Objet : Contribution écrite à l'enquête publique PLUi par les habitants du quartier Chemin de la Carronnerie des communes de Meylan et La Tronche

ENQUETE PUBLIQUE PLUI - CHEMIN DE LA CARRONNERIE MEYLAN-LA TRONCHE MODIFICATION DU CLASSEMENT PAR LE PLUI EN UD1

RISQUE IMPORTANT DE CONSTRUCTION D'IMMEUBLES DE 13 METRES DE HAUT DEMANDE DE MAINTIEN DU CLASSEMENT UD2

1. Extrait de la carte de zonage du PLUI pour la zone du chemin de la Carronnerie

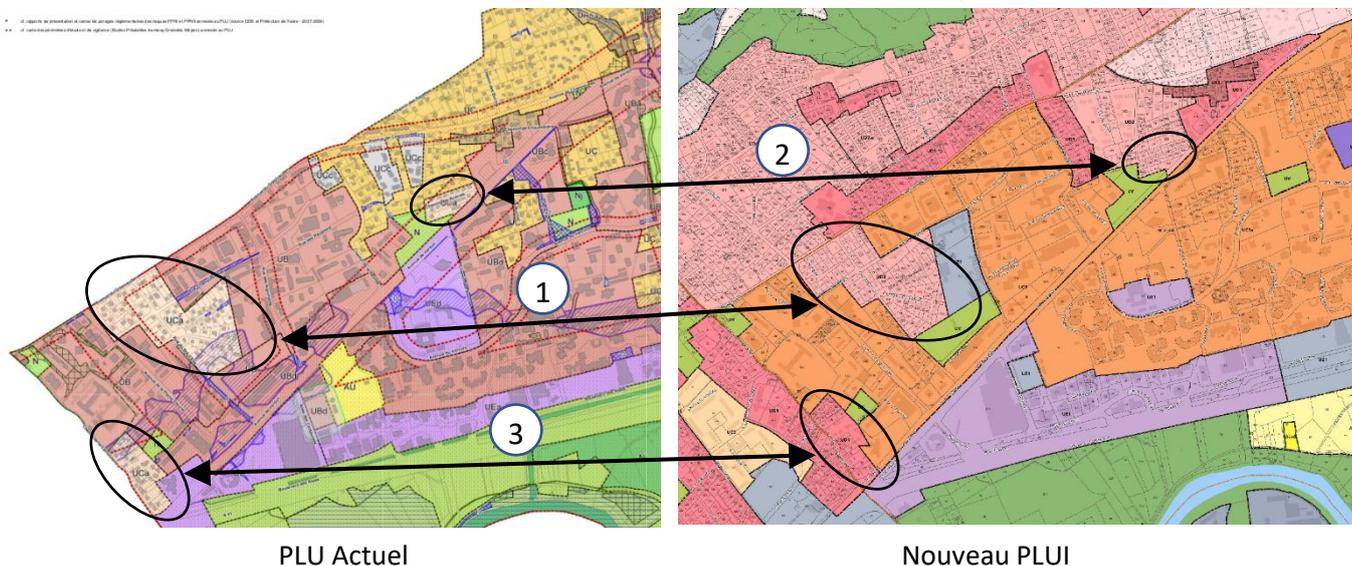
La zone allant de l'avenue de Verdun (N°47) jusqu'à la propriété de l'Arche au N°15 est classée UCa dans le PLU actuel de Meylan. **Or toutes les zones UCa sont classées UD2 dans le nouveau PLUI sauf le bas du chemin de la Carronnerie.**

2. Comparaison PLU Meylan/PLUI

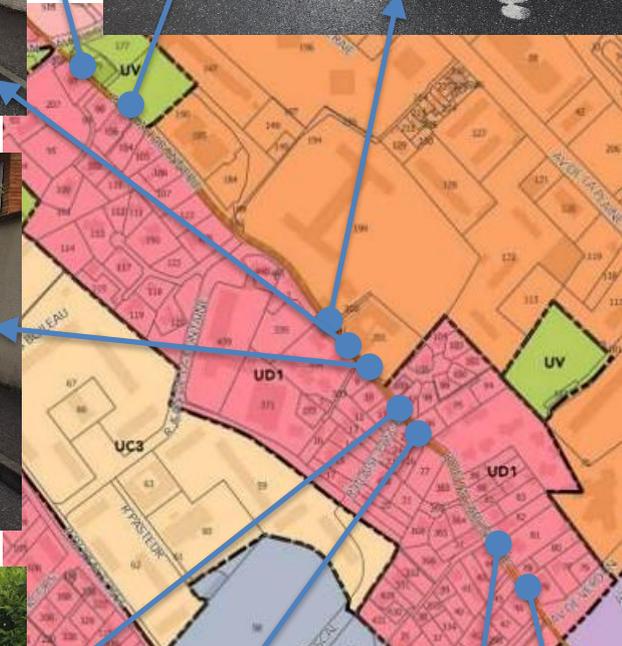
La zone 1 correspond au quartier Rue Pre d'Elle/Rue du Poulet/Rue Champ de la Cour, la zone 2 comprend le Chemin des Acacias et la zone 3 est le bas du chemin de la Carronnerie.

11. Préservation des bâtis traditionnels et des belles propriétés

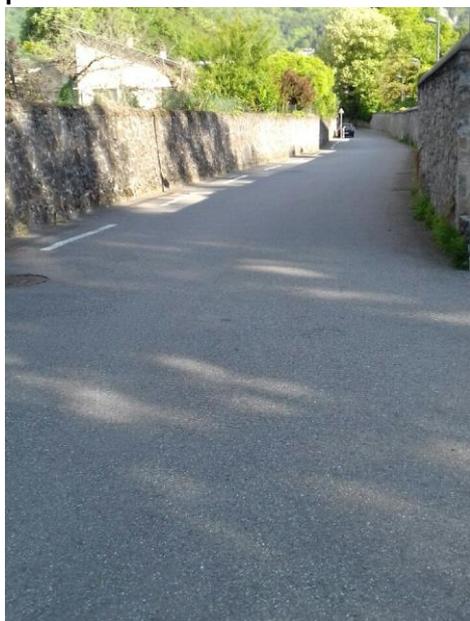
La maison à caractère particulier sur la parcelle N°25 du Ch de la Carronnerie à Meylan sera détruite si le projet de construction d'un habitat collectif se réalise. La destruction de cette maison est en contradiction avec le PADD qui préconise de sauvegarder et de préserver les « bâtis traditionnels » et les « belles propriétés participant à l'ambiance paysagère du quartier ».

Nous demandons également que la **maison** sur la parcelle au **N°25** Chemin de la Carronnerie à Meylan fasse partie du patrimoine et soit reconnue bâti traditionnel.

Extrait en page 7 de la recommandation/demande concernant le Chemin de la Carronnerie dans la délibération exécutoire du conseil municipal de Meylan n°2018-12-17-15

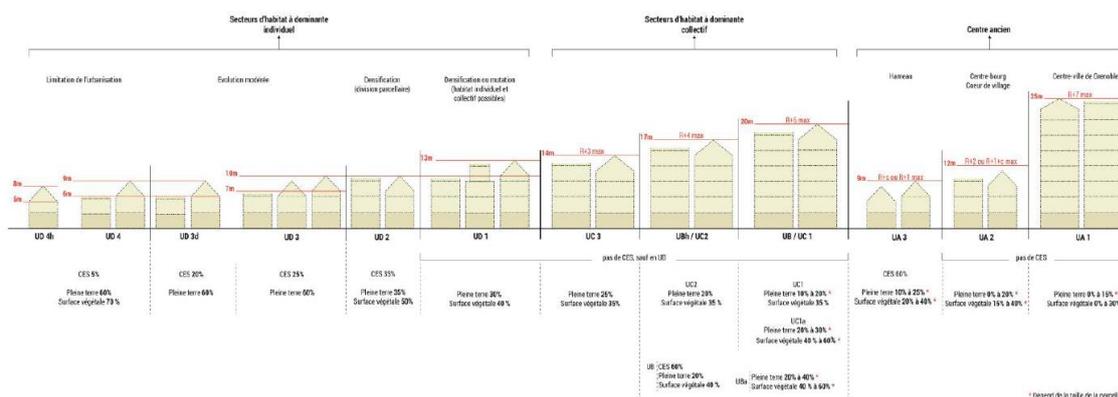
Etudier le classement en zone UD2 du secteur situé à l'angle de l'avenue de Verdun et du chemin de la Carronnerie, actuellement classé en zone UD1. Cette demande se justifie par la volonté de préserver le caractère pavillonnaire de ce quartier, l'étroitesse du chemin de la Carronnerie, en outre déficitaire en capacités de stationnement.

14. Nos propositions : nouvelle zone UD2, changement des règles des limites séparatives, reconnaissance en bâti traditionnel de la maison N°25

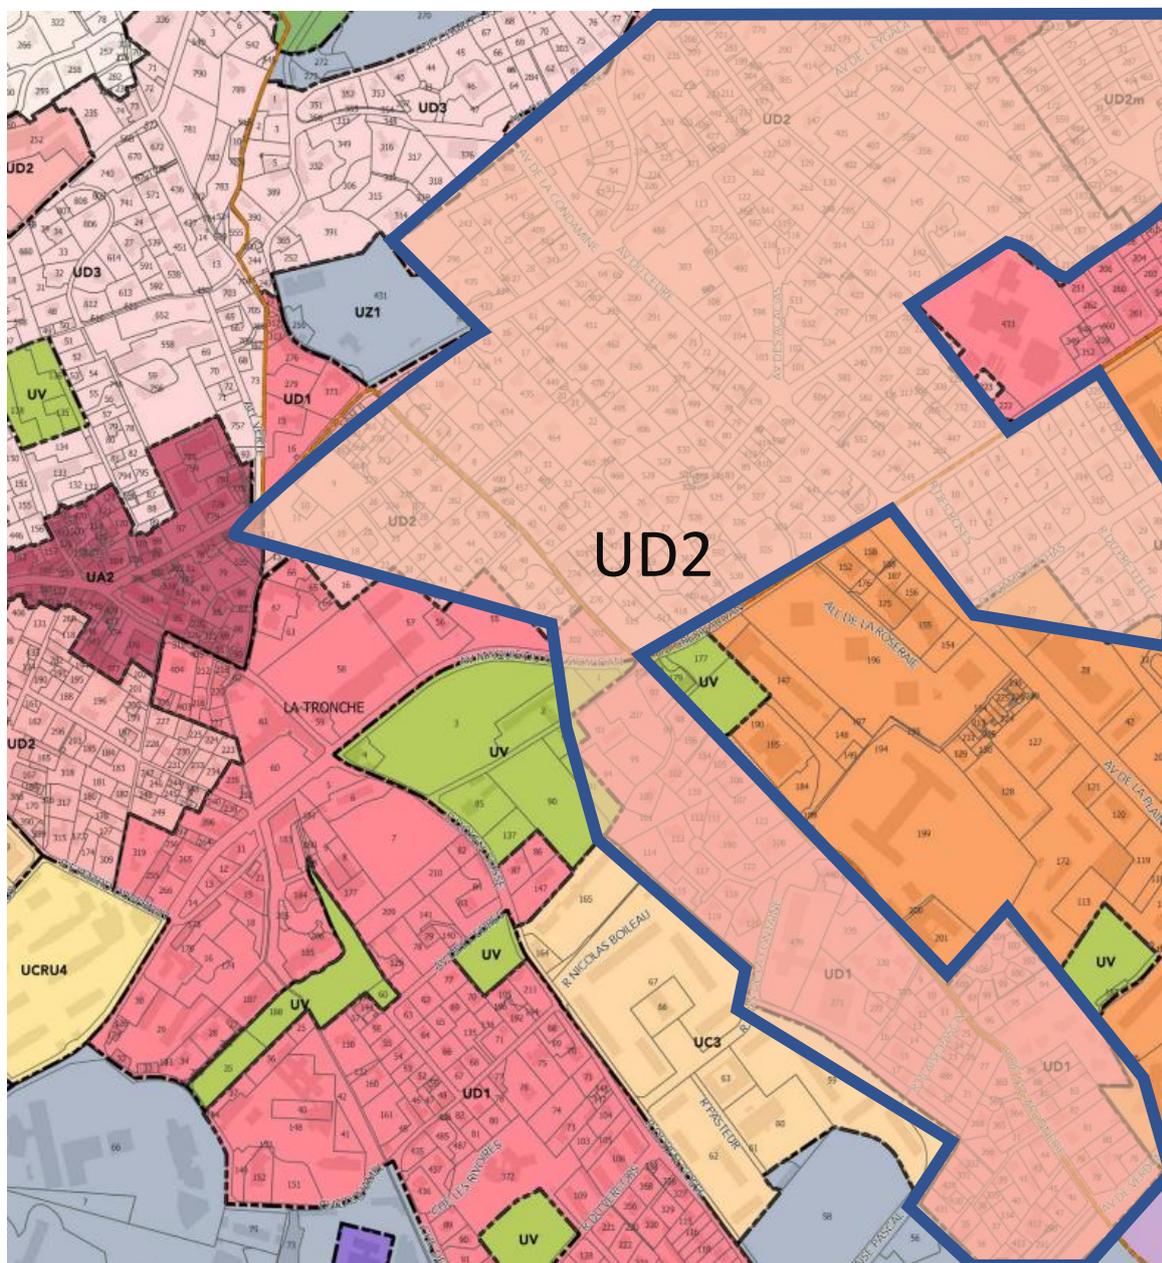
Le classement en UD2 de cette zone (cf. plan ci-dessous) a plusieurs buts et avantages :

- Uniformiser les classements dans le quartier
- Assurer une zone tampon entre les quartiers denses des Léchères/Plaine Fleurie et Doyen Gosse, composés en très grande majorité d'immeubles
- Répondre aux exigences des contraintes de cette zone (risque d'inondations, voirie)
